■仕様変更箇所

■仕様変更対象外 型番と規格について

<外観変更詳細>

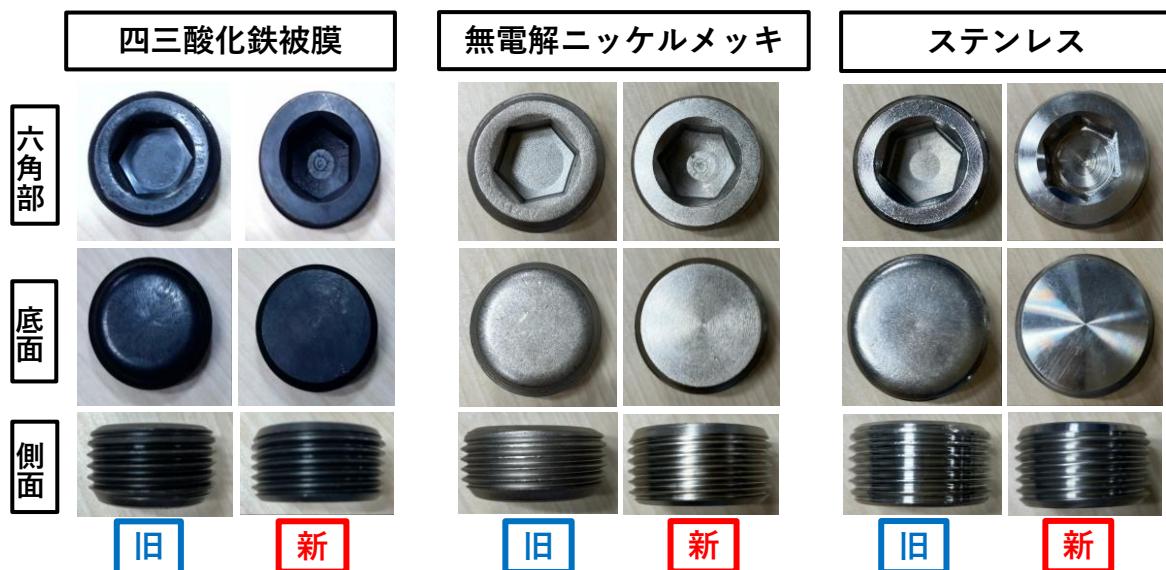
変更内容		変更前	変更後
材質 (TYPE : MSWTS、MSWTSK)		SUSXM7	SUSXM7相当
工法変更 (六角部、底面)		圧造	切削加工
外観変更	六角部	プレス穴	ブローチ穴
	底面	プレス面 (皿形)	切削面 (平面)
